con la presente si inviano Osservazioni per l'impianto eolico cod. procedura (id_vip/id_mattm):10844 per la fonte eolica costituita da n.6 aerogeneratori della potenza complessiva di 37,2 MW, un sistema di accumulo in loco in loc."Riempillo" nel Comune di Pitigliano (Gr).

Impianto per la produzione di energia elettrica da fonte eolica, costituito da 6 aerogeneratori della potenza complessiva di 37,2 MW, un sistema di accumulo da 25 MW e relative opere connesse in località "Rempillo" nel comune di Pitigliano (GR).

TESTO DELLE OSSERVAZIONI

ALLEGATO alle OSSERVAZIONI all' IMPIANTO EOLICO denominato REMPILLO nel COMUNE di PITIGLIANO (GR). Com

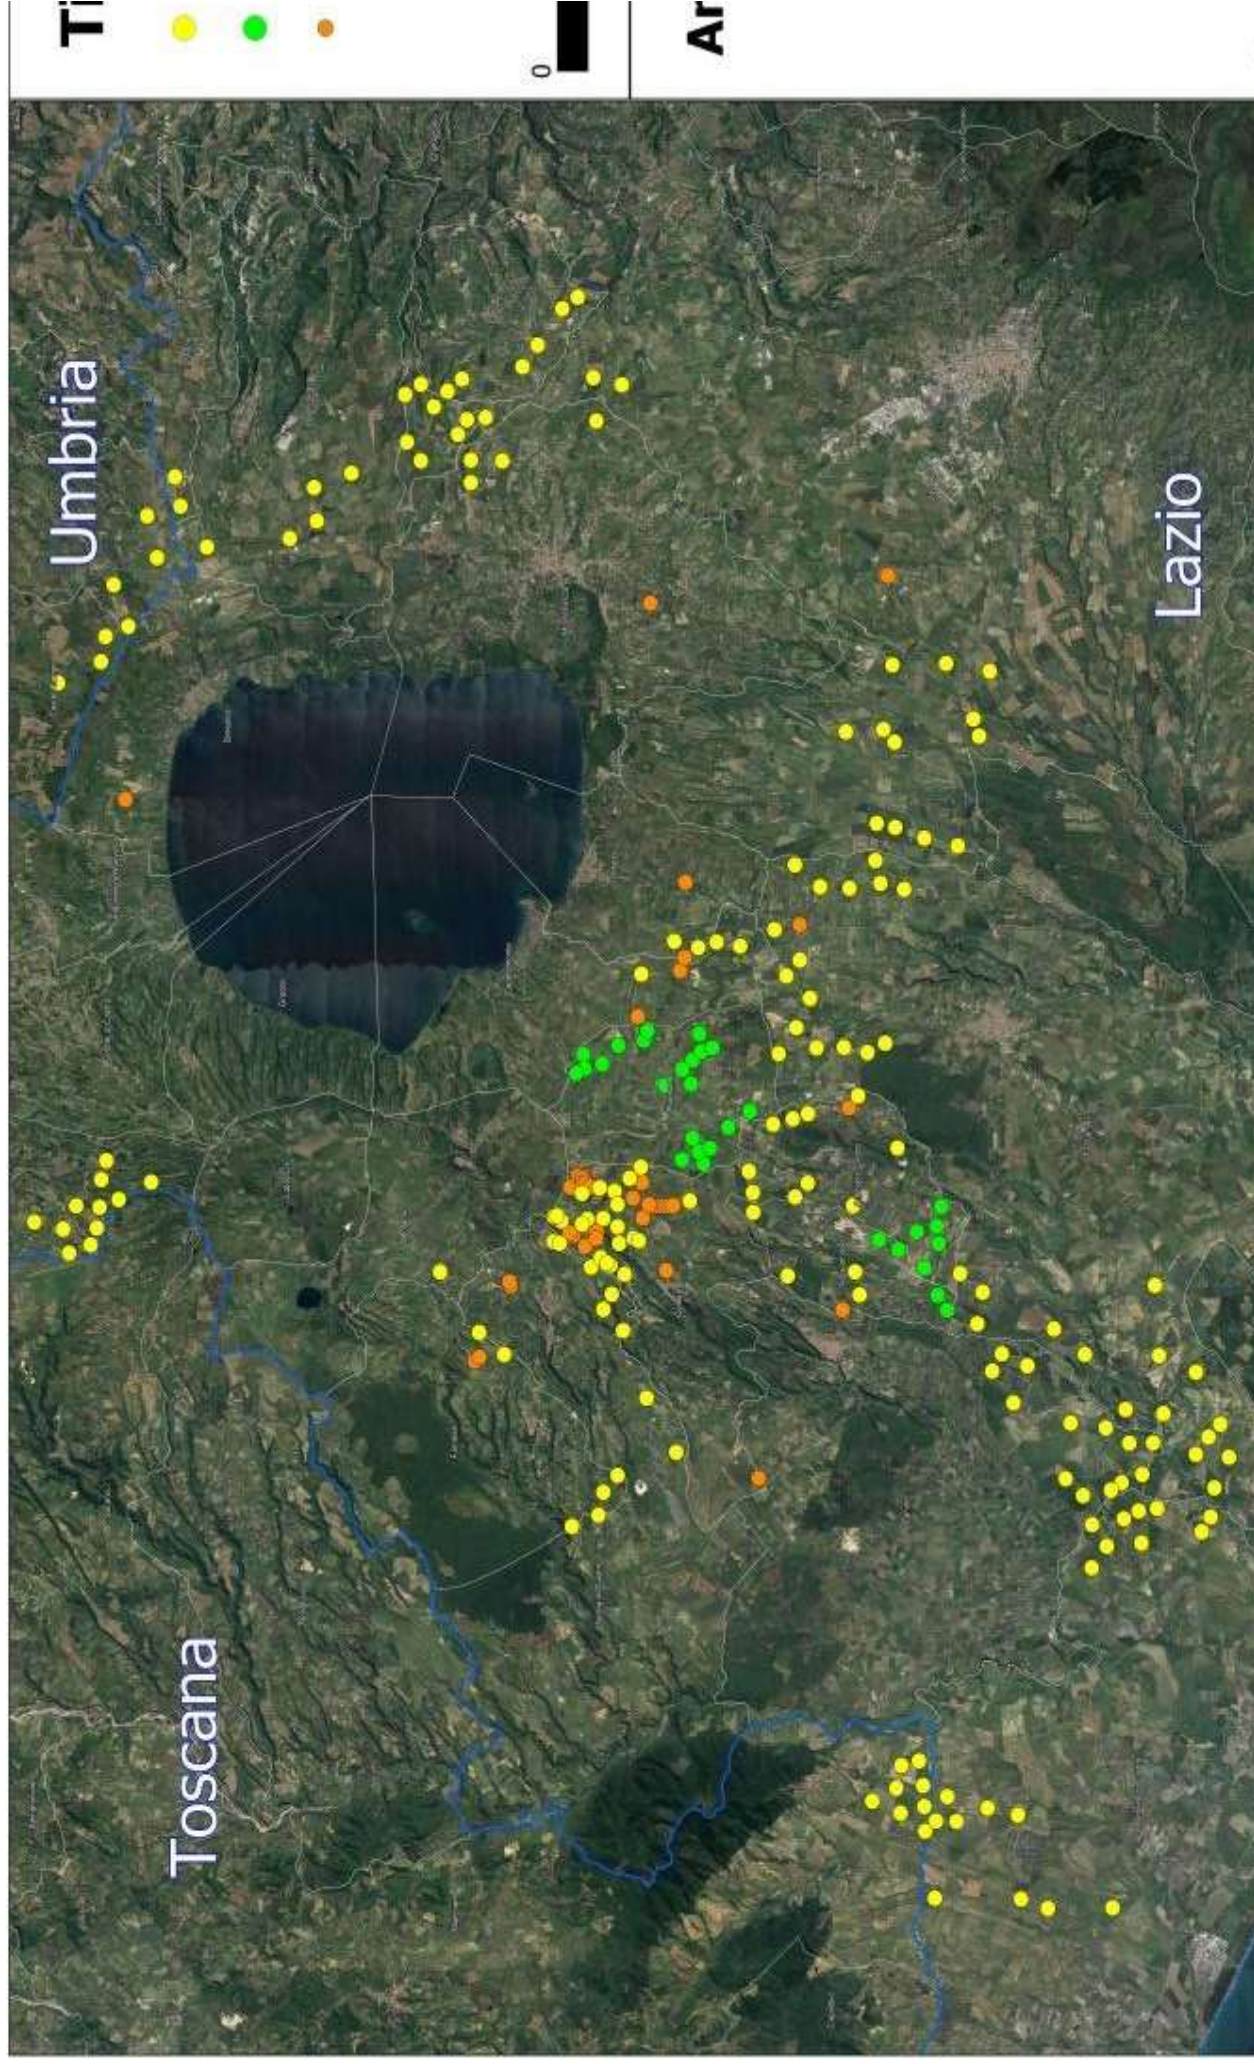
In sintesi, visti l'art. 20 comma 8 lettera c) quater del D.Lgs n 199/2021 e le Linee guida nazionali appena citate, considerato l'enorme impatto dell'impianto eolico industriale denominato "Rempillo" sulla zona paesaggistica di notevole interesse pubblico ben individuata nelle immagini n.1 e n. 2 e sui

Beni Culturali evidenziati nell'immagine n. 3 dell'Allegato alle presenti Osservazioni, per la collocazione delle pale P04 e P05 direttamente all'interno del perimetro di un'area archeologica e per gli impatti anche sull'area intermedia e vasta dei pregiati territori laziali della Tuscia settentrionale e in particolare di quelli del pitiglianese ricco di emergenze agricole, naturalistiche, storiche e archeologiche del periodo etrusco ma non solo, si chiede che venga negata l'autorizzazione all'insediamento dell'impianto eolico denominato "Rempillo".

Quindi anche la Regione come Ente deputato dalla normativa nazionale a legiferare sulle aree idonee e non idonee si è espressa riguardo al fatto che abbia assolto ai doveri e alle quote stabilite dal PNIEC e in ambito regionale la provincia di Viterbo è stata quella con il più alto tasso di impianti FER tra tutte e quindi ormai satura ed il cumulo degli impianti FER installati, autorizzati e in progetto rappresenta una elevata criticità per la sostenibilità ambientale di ulteriori eventuali iniziative. L'impianto eolico “ Rempillo” pur essendo “esterno al confine provinciale e regionale ma nelle sue immediate vicinanze (a soli 100 metri i primi due aerogeneratori) oltre ad impattare sul territorio e sulle economie di tre Comuni del Lazio (Farnese, Valentano e Latera) si trova nelle fasce di rispetto dei Beni di notevole interesse pubblico come si è evidenziate nelle Osservazioni nn. 1 e 2 e crea anche degli impatti negativi anche sui beni naturalistici come verrà dettagliato nell'Osservazione n. 4. Inoltre andrebbe a sommarsi al già enorme cumulo di impianti eolici e fotovoltaici e geotermici che già creano una elevata criticità ambientale nella provincia di Viterbo e interferiscono anche con il territorio toscano come si può vedere dalle immagini nn. 4 e 5
